## ソーラーフィット受け一体型改良について

### 1. ソーラーフィット受け一体型改良の目的

### 2. 金具形状

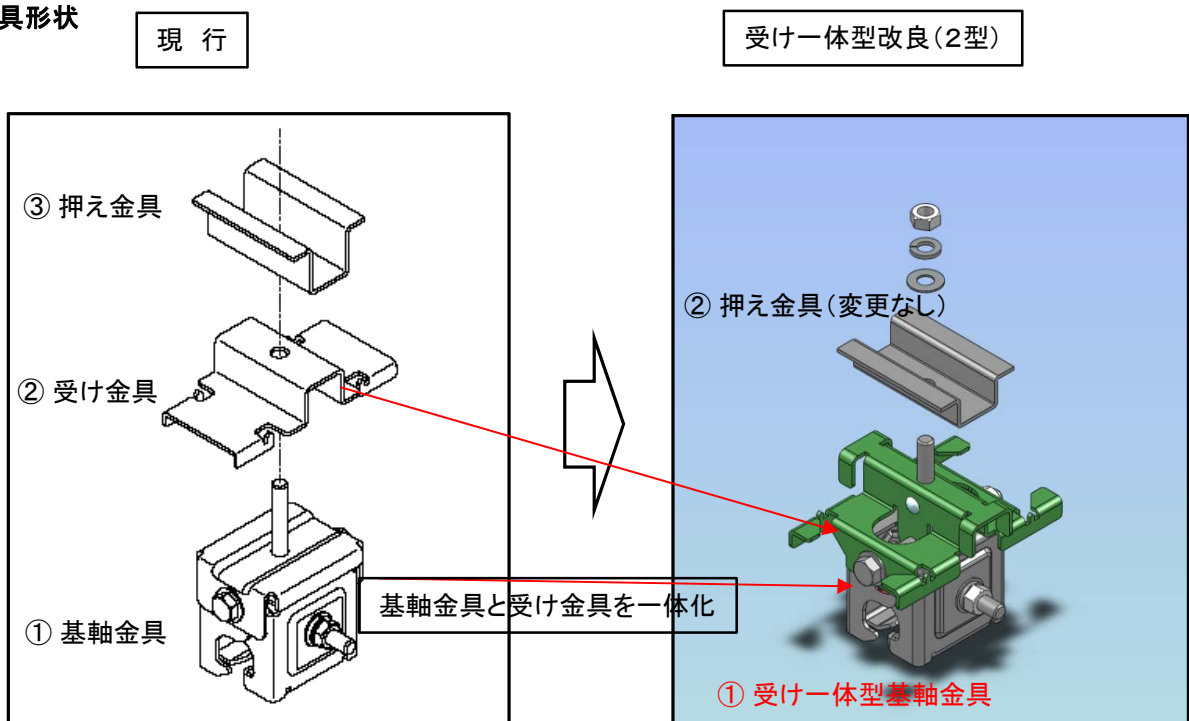
- 1) 基軸金具と受け金具を一体とすることにより、大幅なコストダウンを実現
- 2) 金具点数が少なくなることによる施工手間の軽減

- ・基軸金具部分の変更が無い為、引張強度については変わらない  
別紙 引張強度 試験成績書参照
